**Европейская экономическая комиссия****Комитет по внутреннему транспорту****Рабочая группа по безопасности  
дорожного движения****Шестьдесят четвертая сессия**

**Сводная резолюция о дорожных знаках и сигналах:****Зарядные станции для электромобилей****Предлагаемые поправки к Сводной резолюции  
о дорожных знаках и сигналах (СР.2)****Записка секретариата\***

Приложение V 5. Электромобили

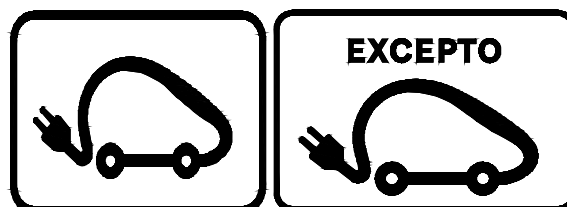
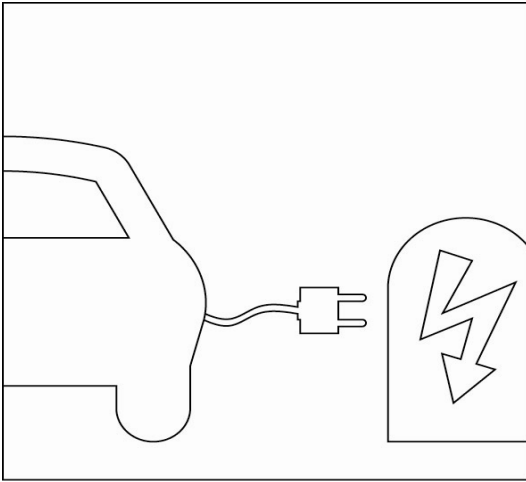
- f) таблички "Электромобили", **приведенные в приложении V к настоящей Сводной резолюции, представляют собой таблички, рекомендованные для использования с надлежащими дорожными знаками, указывающими место для стоянки или запрещающими стоянку.**

(Пункт 1.13 б))

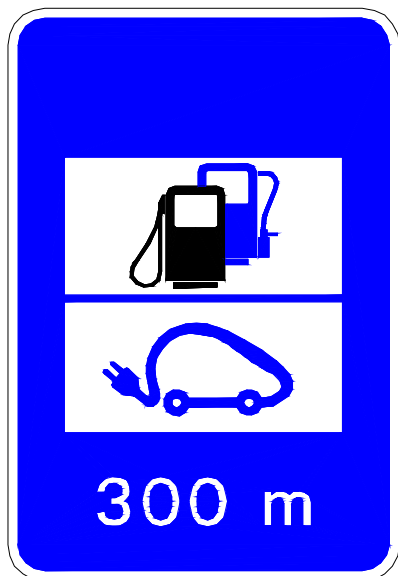
В целях обеспечения более эффективного информирования водителей и максимально возможной гармонизации используемых дорожных знаков рекомендуется использовать один из знаков, приведенных в приложении VI (в пункте 1.13 b)), для обозначения пунктов подзарядки аккумуляторных батарей электромобилей.

**Ниже проиллюстрированы рекомендуемые дорожные знаки, указывающие местонахождение пунктов подзарядки аккумуляторных батарей электромобилей (эти примеры предложены Бельгией, Данией, Португалией и Швецией).**
